Keuringsverslag van een elektrische laagspanning- en zeer lage spanningsinstallatie

NIET CONFORM

Datum keuring: 23/01/2025

Straatnaam Waterstraat
Huisnummer 38
Busnummer
Postcode 1570
Gemeente Galmaarden Tollembeek
Land België

Afbeelding schakel- en verdeelbord:

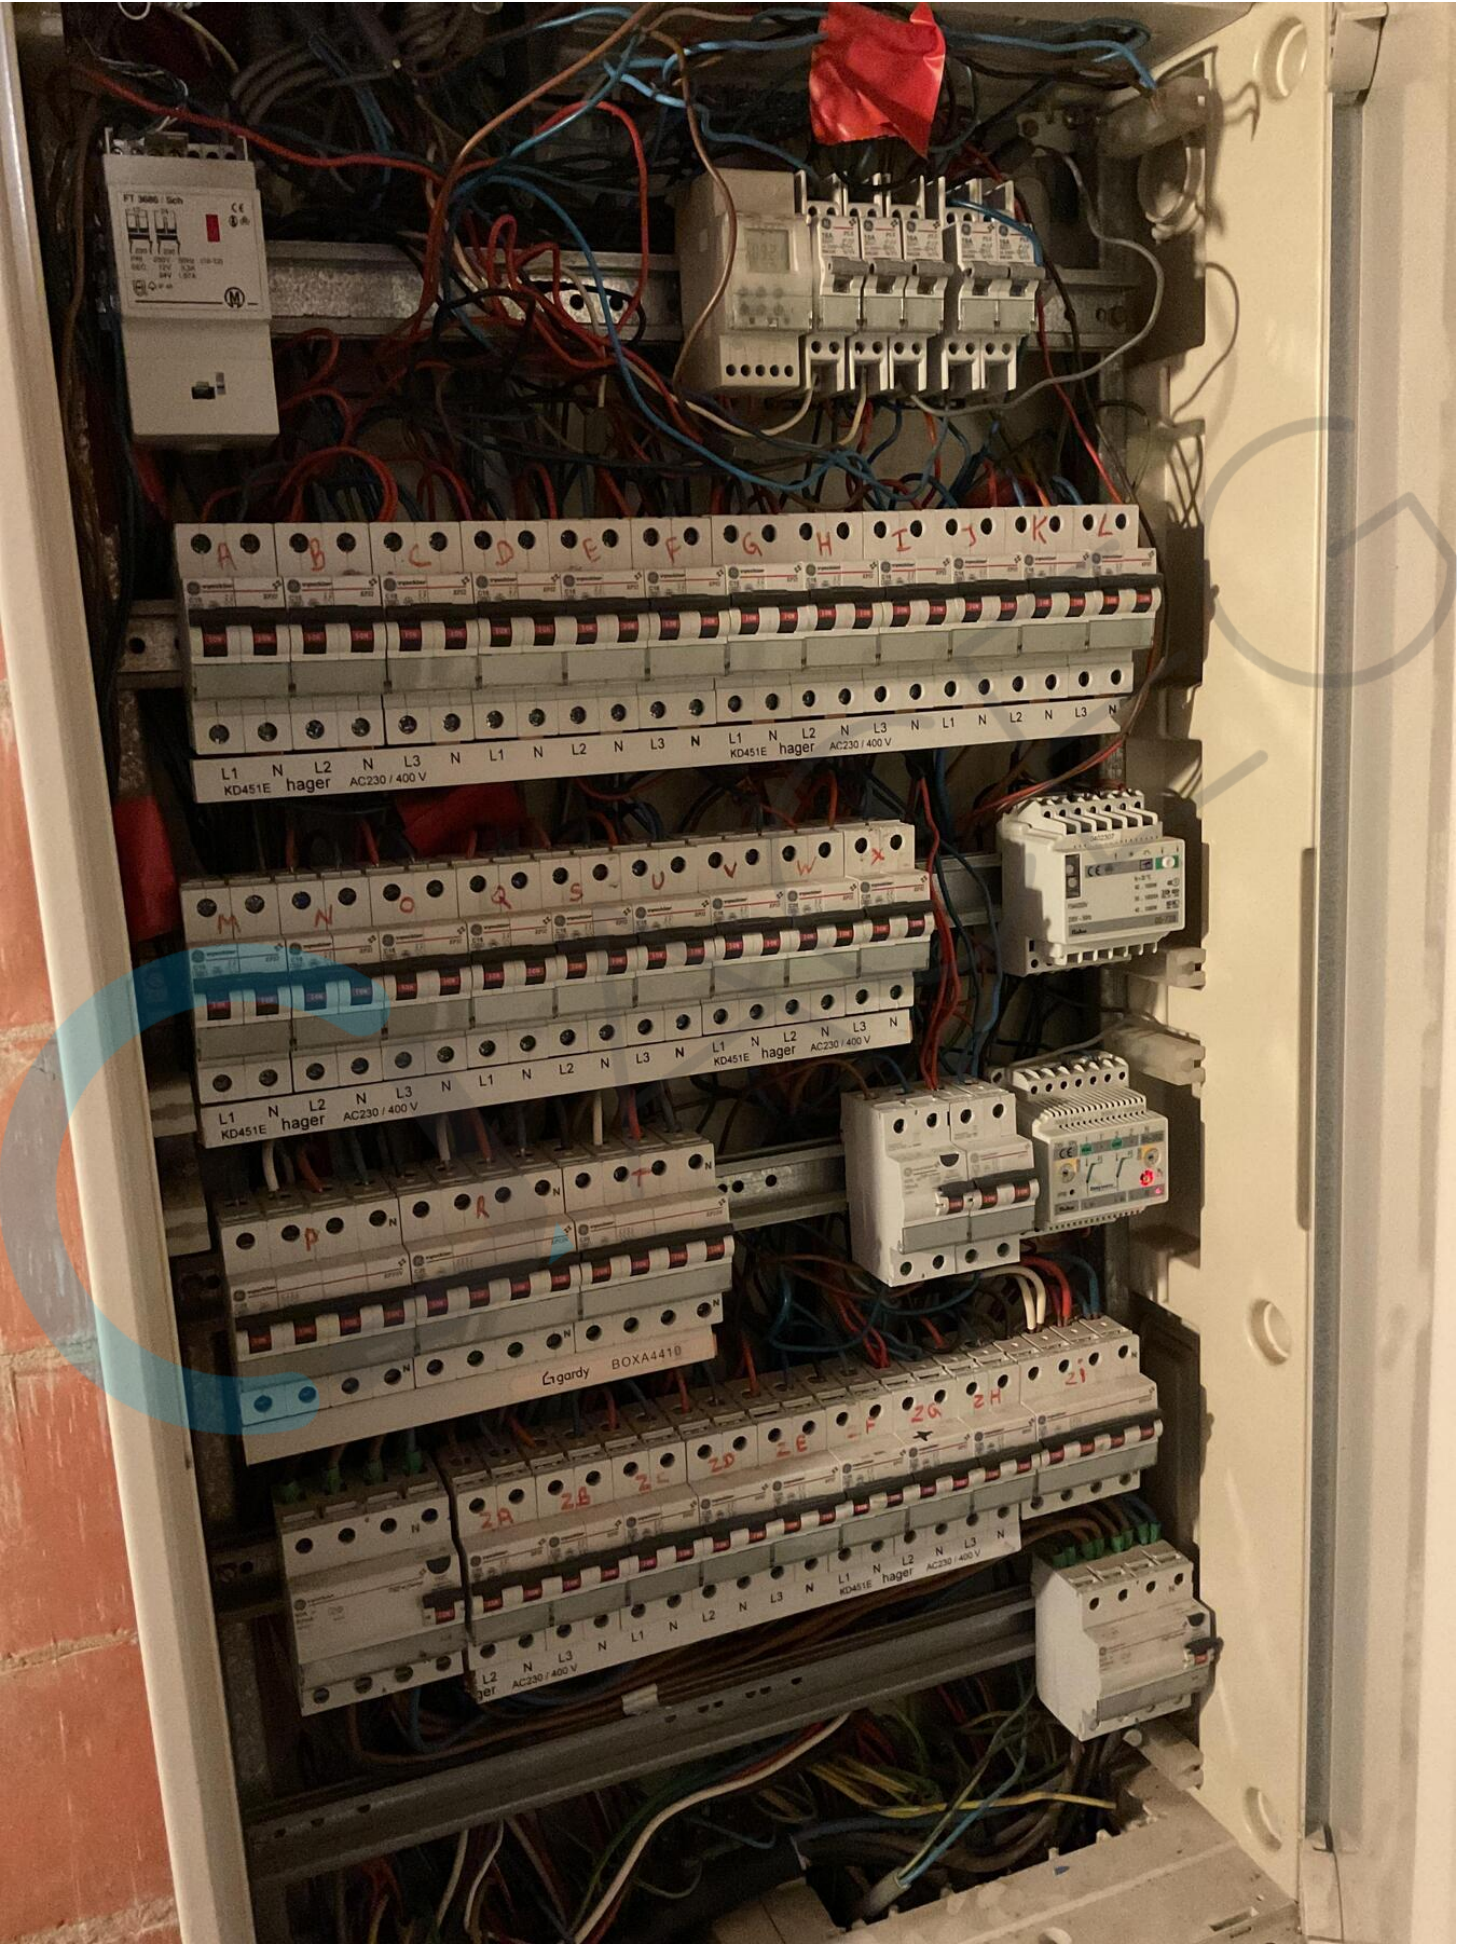
- I1.02 Situatieschema van de installatie is te voorzien en/of te vervolledigen. (Boek 1 Afdeling 2.12 - 2.13 en 3.1.2 en 9.1.2)
- I4.01 Hoofdequipotentiaal verbindingen dienen verwezenlijkt te worden, ontbreken, zijn niet geel-groen, onvolledig, <6mm². (Boek 1 Onderafdeling 5.4.4.1. en 5.1.6.2)

- I5.09 De genaakbare, naakte onder spanning staande delen zijn onvoldoende afgeschermd. (Boek 1 Afdeling 5.1.4. en 4.2.2.3.)
- I5.10 Niet gebruikte invoeringen van het verdeelbord zijn niet correct of onvoldoende afgedicht. (Boek 1 Afdeling 5.1.4. en 4.2.2.3.)

- I5.13 De nominale spanning dient duidelijk vermeld te worden op een oordeelkundig gekozen plaats. (Boek 1 Onderafdeling 3.1.3.3.)
- I8.17 De niet-gebruikte leidingen verwijderen of aan de uiteinden te isoleren. (Boek 1 Onderafdeling 4.2.3.3.b)
